## RESPOSTA A COMISSÃO DO EIV | PARECER 047/2020

A **m.urb engenharia**, representando a LDD ENGENHARIA, ARQUITETURA E CONSULTORIA, encaminha à Comissão do EIV da Prefeitura Municipal de Balneário Camboriú, por meio deste ofício, a resposta ao Parecer 012/2021, o qual traz diferentes pontos à serem complementados ao Estudo de Impacto de Vizinhança do Empreendimento HOME FLOWERS RESIDENCE. Trataremos do tópico referente ao Estudo de Impacto no Trânsito do empreendimento, especificamente do item “9.13 - SISTEMA VIÁRIO E O EMPREENDIMENTO”, elaborado em 09 de agosto de 2020.

**Figura A:** Gabarito Raio de Giro, Ônibus, conversão à direita da Av. Panorâmica para R. Aqueduto.

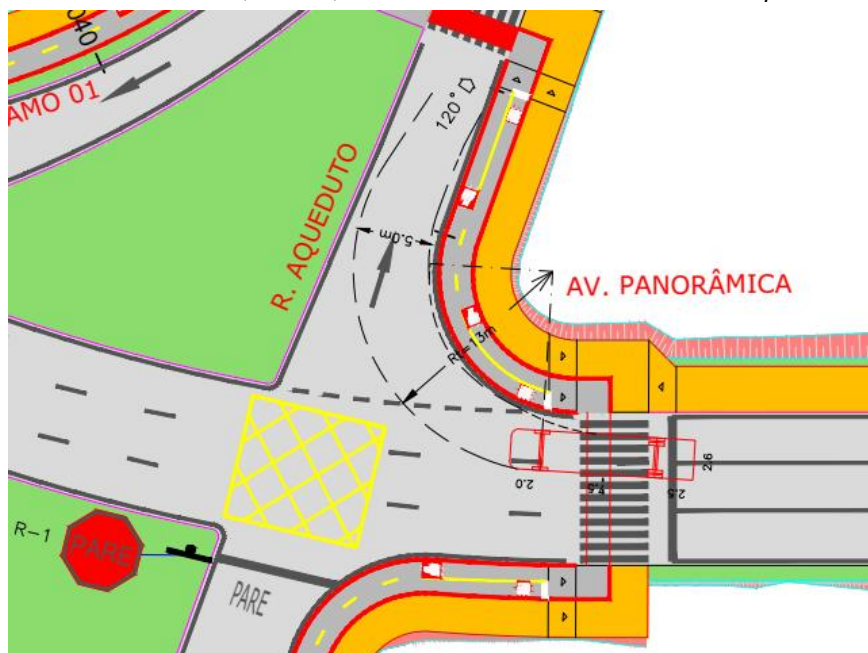
**Adicional - Item 15.1.2 | Referente ao Item 2.1 Localização e Acessos:** *“O acesso ao empreendimento localizado na R. Aqueduto exigirá aos condutores que trafegarem pela Av. Panorâmica, redução de velocidade na faixa da direita nessa via, para então conversão à direita. Isto agravará consideravelmente, em função do número de viagens atraídas para o empreendimento, uma situação que já ocorre em menor escala. Devido às características da interseção da Av. Panorâmica com a Rua Aqueduto: existência de semáforo; declive na avenida; dificuldade de visibilidade devido o aclave a montante do cruzamento, o risco potencial de acidentes aumentará. Portanto, apresentar medidas de mitigação para esse problema.”*

Referente aos Raios de Giro de veículos que fazem conversão à direita da Avenida Panorâmica para a Rua Aqueduto. Conforme projetado pela empresa Azimute (responsável pela elaboração dos Projetos e Estudos técnicos para abertura da Avenida Panorâmica), a mesma projeta linhas de estímulo a redução de velocidade, bem como regulamenta que o trecho final da Avenida Panorâmica terá velocidade regulamentada de 30 km/h, no trecho final antes da interseção com a Rua Aqueduto.

Todavia, é exemplificado abaixo uma situação em que utiliza-se um gabarito de veículo de projeto tipo ônibus (O) (DNIT<sup>1</sup>, 2010) realizando a manobra de conversão a direita da Av. Panorâmica para a Rua Aqueduto, a uma velocidade de projeto de 30 km/h. Deste modo, demonstrando que a geometria projetada pela Azimute atenderia de forma suficiente a realização da manobra de conversão, sem necessidade de alterações na estrutura deste cruzamento.
